PARECER TÉCNICO

CENTROS INTEGRADOS DE GERENCIAMENTO DE RISCOS E DESASTRES

1 DO OBJETO

Figura 18. Elevação no piso na porta da Sala de Situação.

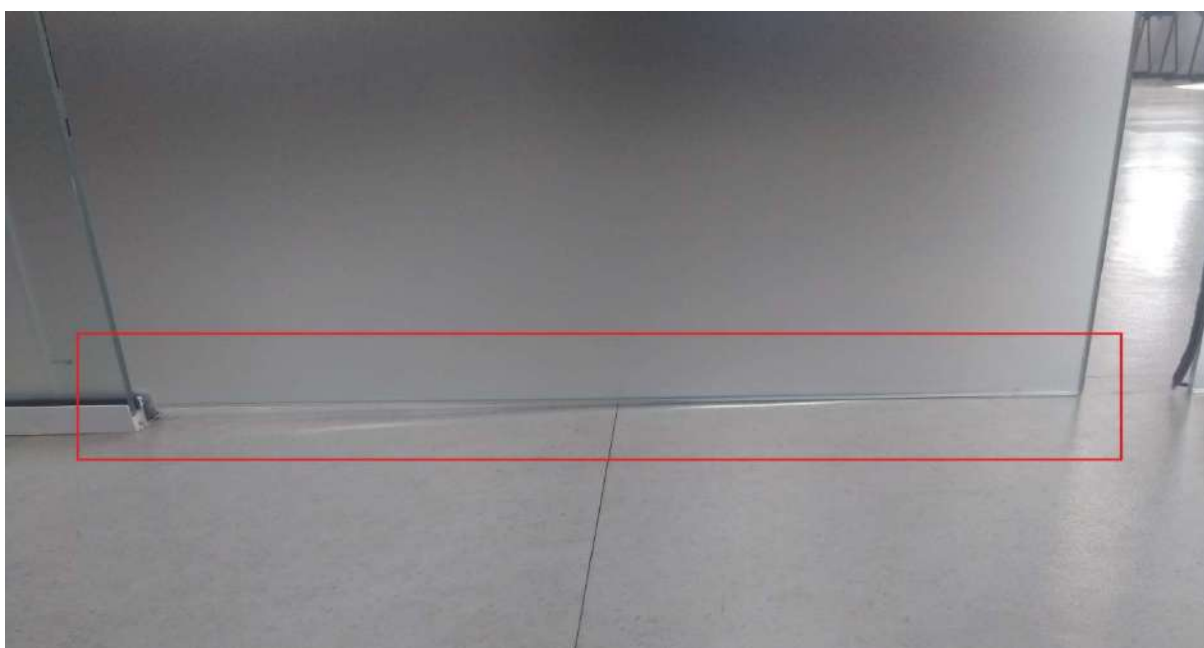
Na visita técnica constatou-se que há uma elevação no piso da entrada da sala do Coordenador Regional até a sala de situação, ocasionando dificuldade para abrir e fechar a porta da Sala de Situação. Na Figura 18 é possível observar que no vão central a porta de vidro encosta no piso, evidenciando a elevação deste.

Figura 23. Porta sala de situação.

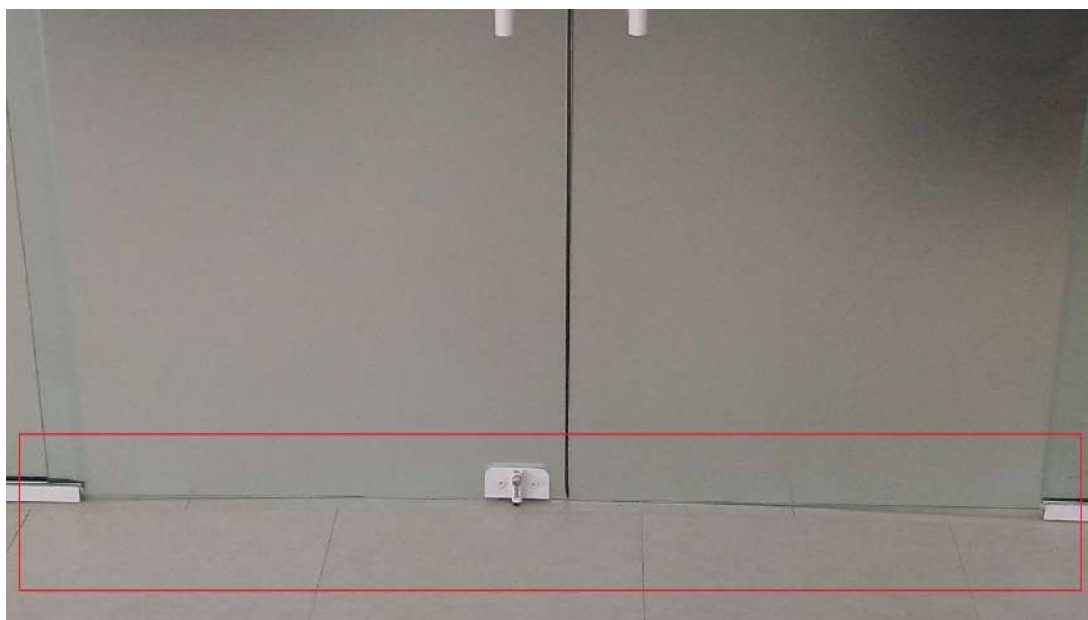
2. Umidade na placa OSB nos módulos 4 a 8 (Figura 21 e Figura 22), e estufamento do piso no vão da porta da sala de situação (Figura 23).

Figura 26. Abertura no piso vinílico.

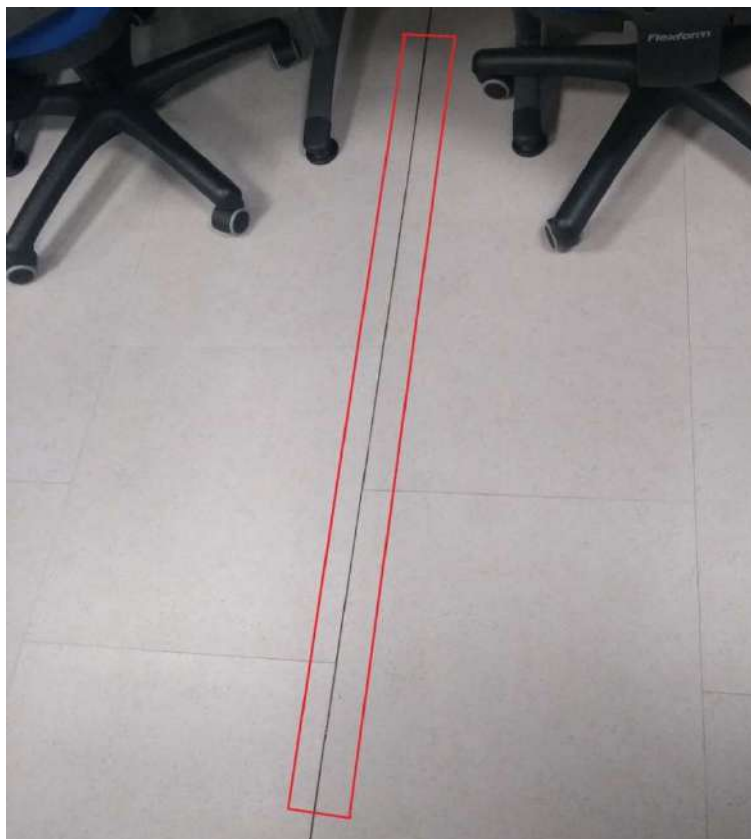
6. Acima da sapata que apresentou recalque, entre os módulos 5 e 6, há uma separação na placa OSB e, conseqüentemente, no piso vinílico (Figura 26).

Figura 38. Mancha de escorrimento na parede do depósito.

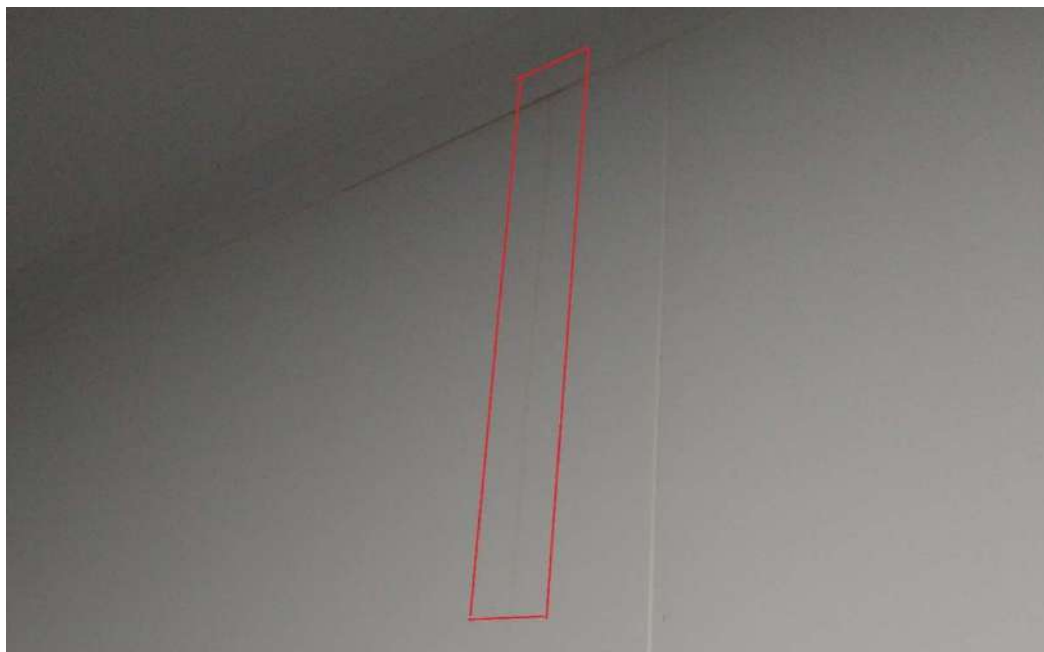
Algumas infiltrações foram solucionadas, porém o problema permanece na sala do Coordenador Regional, na porta de entrada e no depósito (Figura 38).

Figura 39. Ferrugem na chapa xadrez.

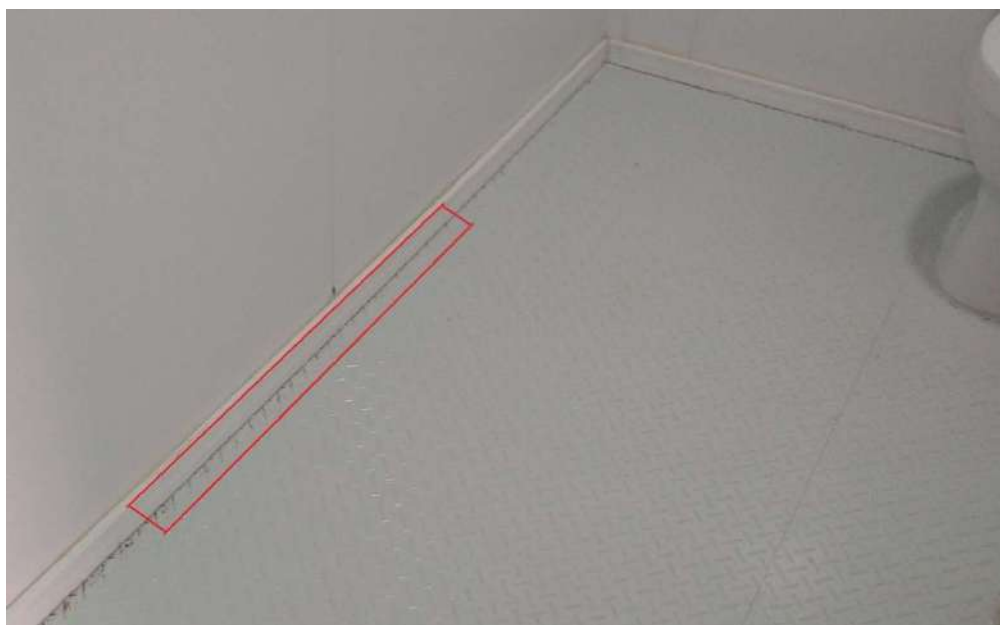
Com relação ao piso de chapa xadrez, salienta-se que foi realizada manutenção em dezembro de 2019, porém, observa-se que há novos pontos com ferrugem na chapa entre o banheiro e a copa (Figura 39).

Figura 44. Ferrugem no piso de chapa xadrez.

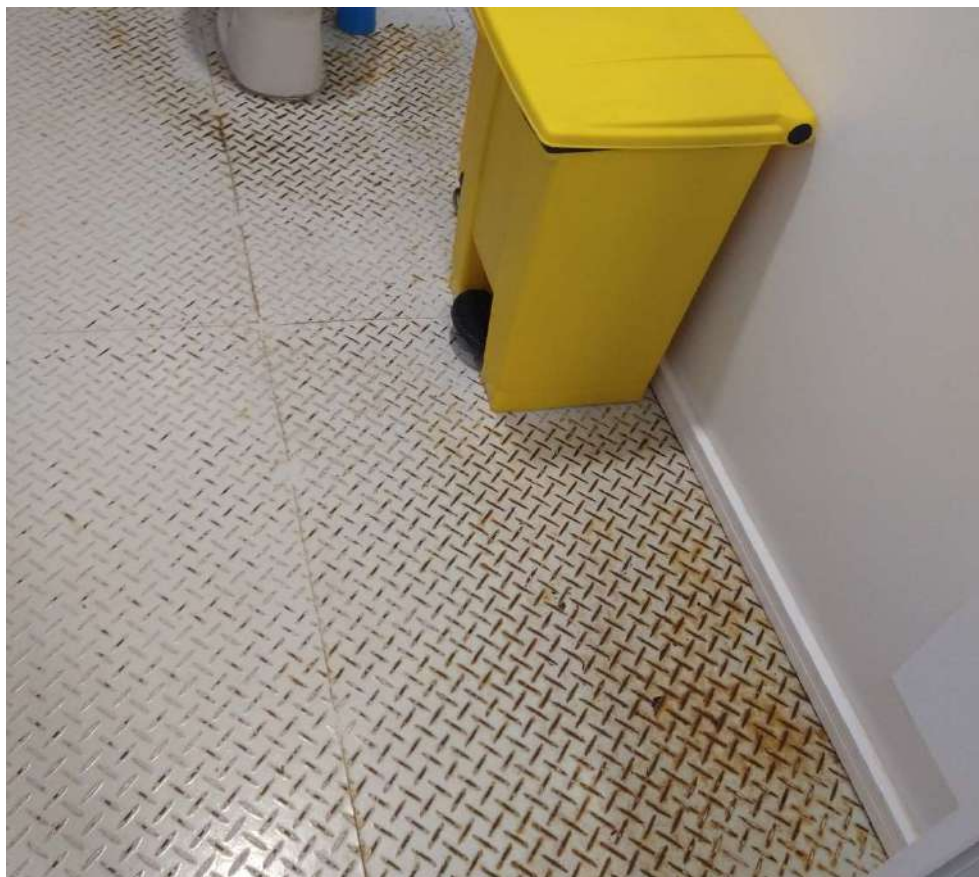
Na visita, constatou-se ferrugem no piso de chapa xadrez, ocorrendo de forma acentuada no banheiro (Figura 44).

Figura 47. Elevação do piso - porta da sala de situação.

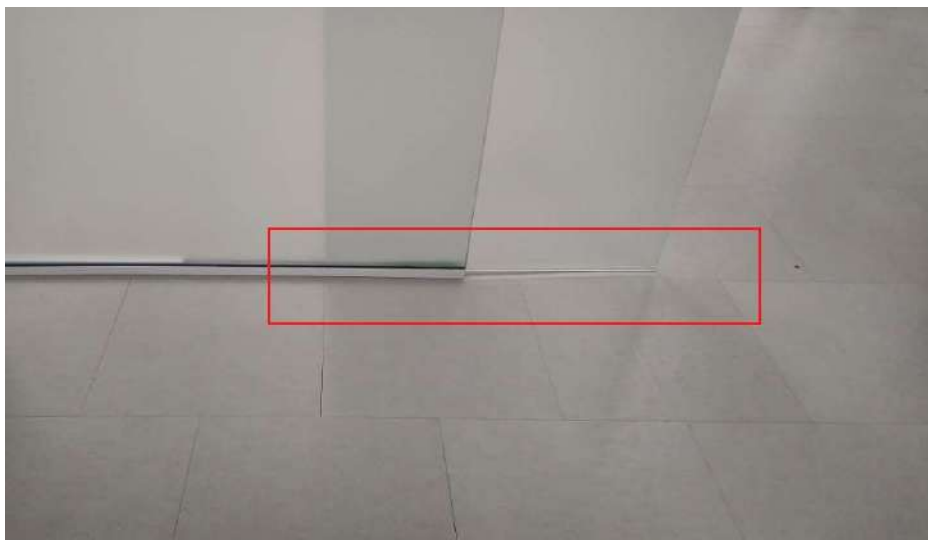
Por fim, constatou-se que a porta da sala de situação apresenta problemas para abrir e fechar devido a uma elevação do piso no meio do vão (Figura 47).

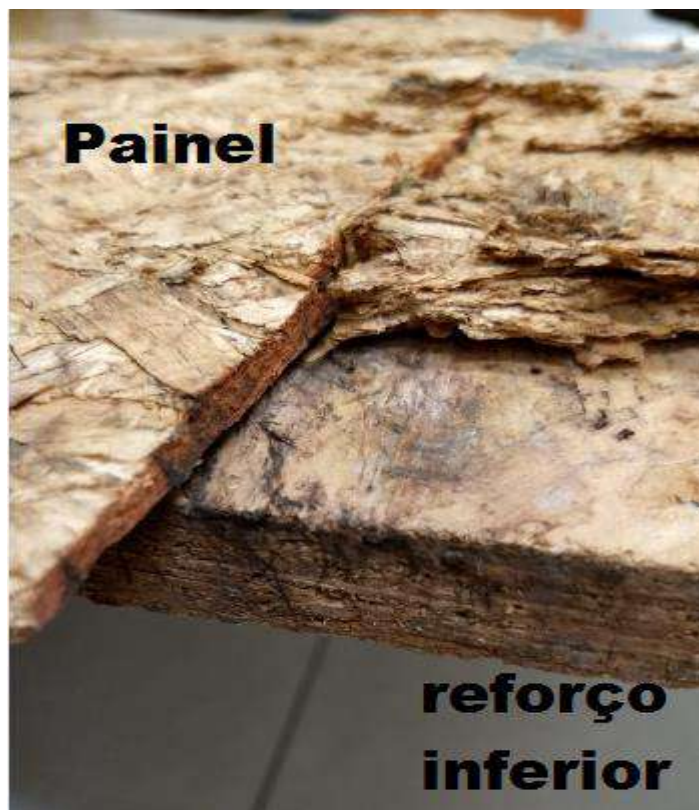
Distância de 50 a 200mm entre o solo e o OSB

Parafuso oxidado pela umidade.

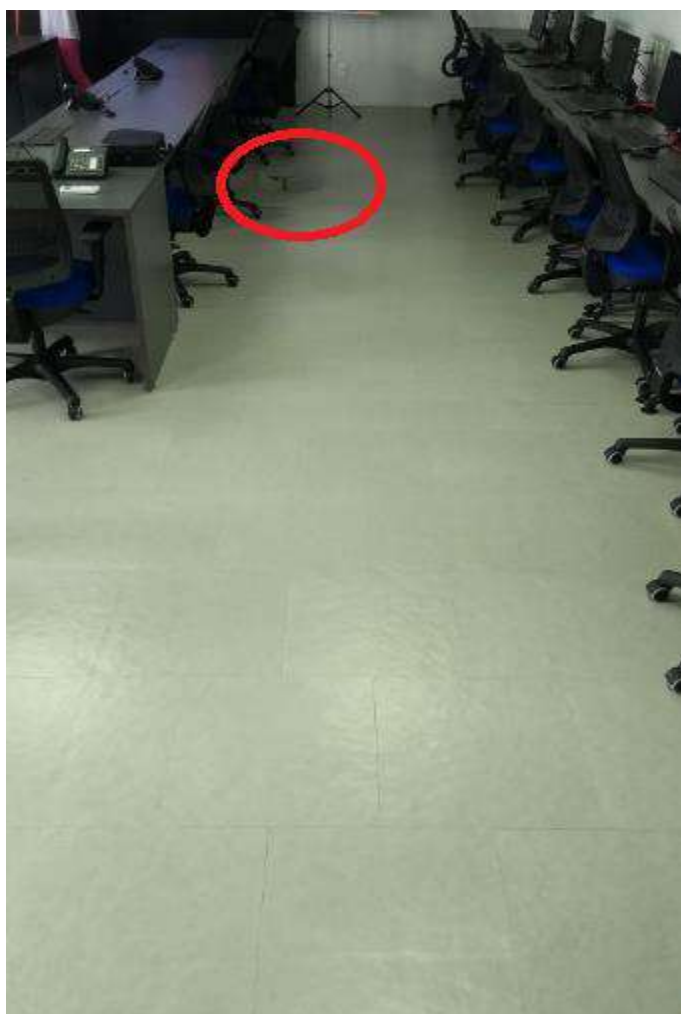
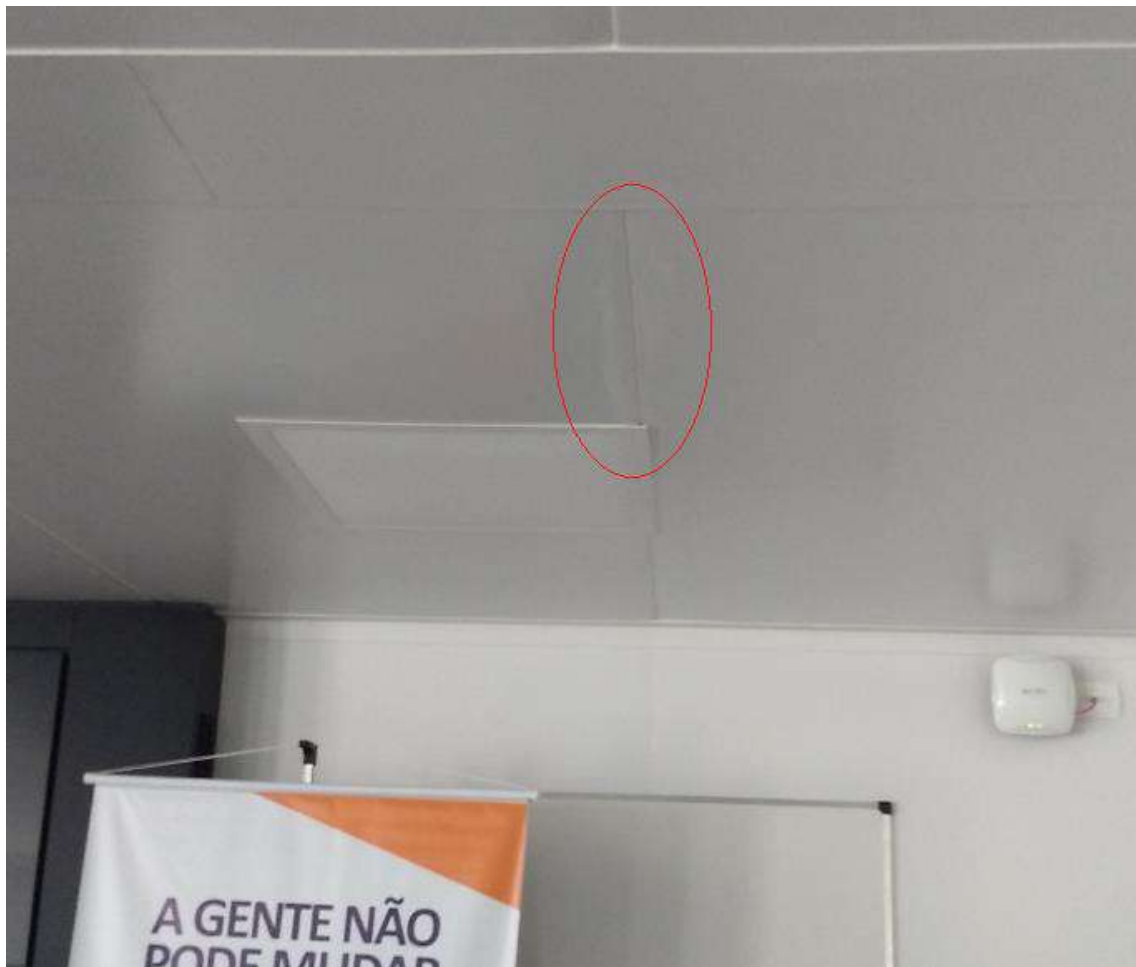
Sinais de ondulações no piso, revelando o inchamento do painel OSB.

Ponto de quebra do piso, próximo à luminária com vazamento.

Nota-se rejunte recém aplicado próximo à luminária que fora filmada com gotejamento.

foto 03

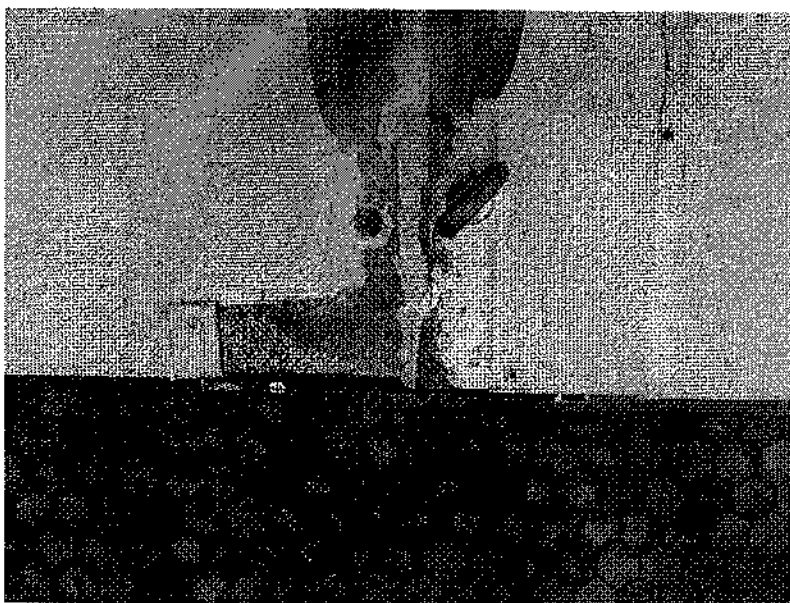
Não existindo nenhuma proteção na junção dos módulos, esses pontos estão expostos a intempéries e ação do sol. Contribuindo com o aparecimento de patologias e locais de infiltração, tem a dilatação do aço e dos materiais utilizados que com provável ressecamento e aplicação não uniforme são pontos de infiltração de água (foto 03), ocorrido conforme visto foto 04.
